Znak sprawy: ZP.271.3.2023

Dot. Postępowania o udzielenie zamówienia publicznego pn. Infrastruktura przy obiektach placówek oświaty oraz modernizacja placówek oświaty w Gminie Niedzwiedz – I etap, znak sprawy ZP.271.3.2023

Rys. nr PZT 1 przedstawia nawierzchnię boiska wielofunkcyjnego w 3 niezidentyfikowanych kolorach

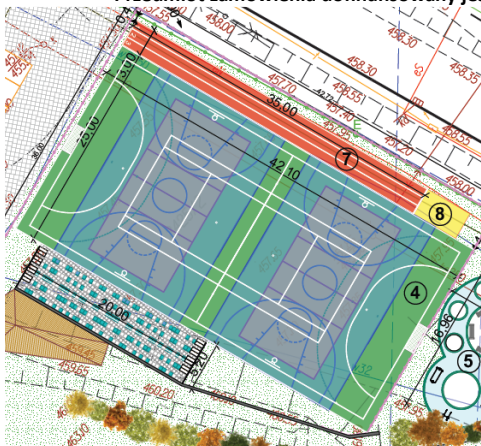
Udostępniona dokumentacja podaje sprzeczne dane dla kolorystyki nawierzchni boiska wielofunkcyjnego.

natomiast opis projektu (dokument 2022-08 (2) OPIS BOISKO PODOBIN MM1) podaje na str. 4.

NAWIERZCHNIA BOISKA

- kolor nawierzchni: czerwony (ceglasty),

Proszę o potwierdzenie, że nawierzchnia PU boiska i bieżni ma być w kolorze ceglastym.

Odpowiedź: Na etapie wykonania założeń do dokumentacji przyjęto kolor czerwony (ceglasty)
